Bebauungsplan „Nachhaltiges Gewerbegebiet Freital-Wurgwitz – Teilbereich 1“

Übersicht, der nach § 4 Abs. 2 BauGB beteiligten Behörden und sonstigen Träger öffentlicher Belange

Einwände, Hinweise oder Änderungen zum B-Plan / Satzung

Quelle:
<https://www.umwelt.sachsen.de/umwelt/infosysteme/ida/pages/map/command/index.xhtml?mapId=2956baa2-177c-4248-80bc-1e9f832949af&useMapSrs=true&mapSrs=EPSG%3A25833&mapExtent=402988.1608261707%2C5653769.664007546%2C403767.810722783%2C5654138.53586488>

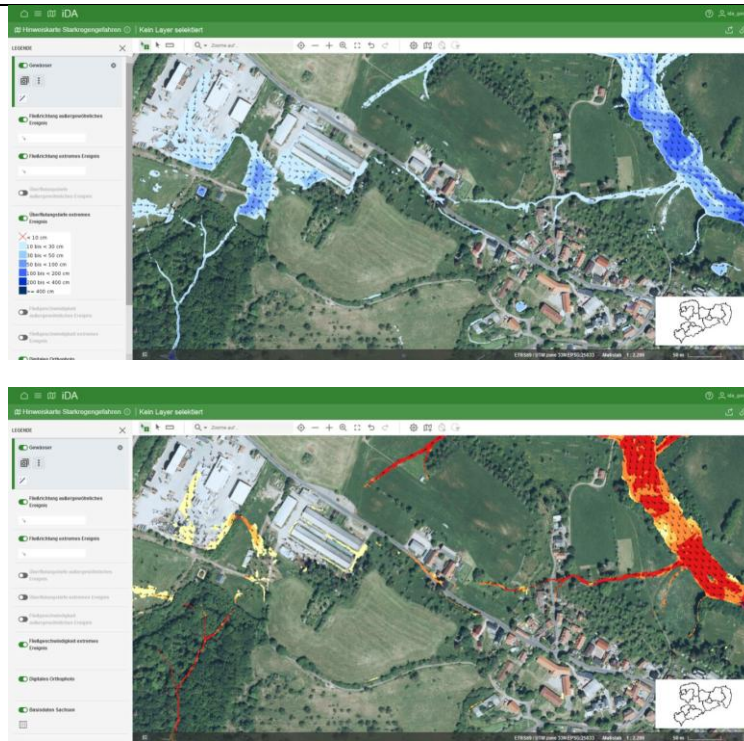
Auf den Karten ist deutlich die momentane Senke zu erkennen, die jetzt als natürlicher Rückhalt hangabwärts Richtung Süden vorhanden ist. Diese würde zukünftig entfallen. Auch die kommende erwartbare zusätzliche Versiegelung durch die Erweiterung der Becker Umweltdienste würde diese Situation noch verschärfen.
